2021年6月

アルミシールNo.20TO・FO寸法変更のご案内

株式会社 マルエム  
大阪市城東区関目2丁目7-29  
TEL 06-6931-4793  
FAX 06-6932-6189

<変更箇所>

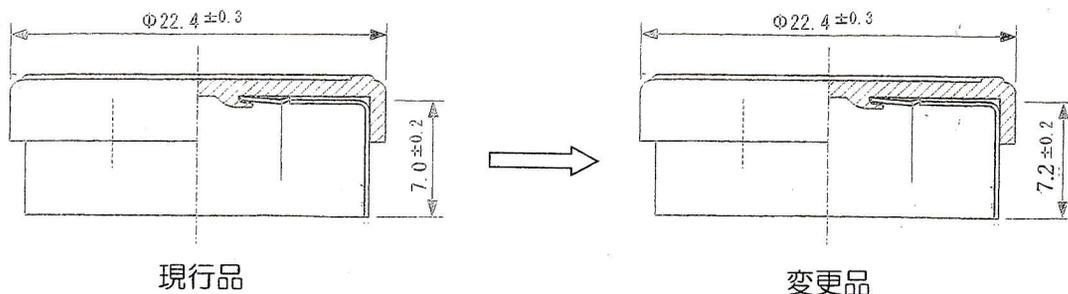
拝啓 貴社益々ご清栄の段お慶び申し上げます。  
平素は格別のお引立てを賜わり、厚く御礼申し上げます。  
早速ではございますが、表題の件につきましてご報告させていただきます。  
バイアル瓶用部材アルミシールNo.20TO・FO(バイアル瓶No.2~No.8用部品)に付きまして、瓶本体とアルミシールとの嵌合をより良くする為に、アルミ部分の高さ寸法を現行7.0mmから7.2mmに変更させていただきます。  
変更にあたり、弊社のバイアル締め機にて正常動作確認済みです。  
切り替え時期につきましては、現行品在庫が無くなり次第、随時変更とさせていただきます。  
サンプルは現在TO(原色)のみで、他5色とFO(白)のサンプルにつきましては7月初旬に入荷予定ですので、ご入用の際は恐れ入りますが、弊社までご連絡頂きますよう宜しくお願い申し上げます。  
なにとぞ、宜しくお願い申し上げます。

アルミ高さ7.0mm → アルミ高さ7.2mm
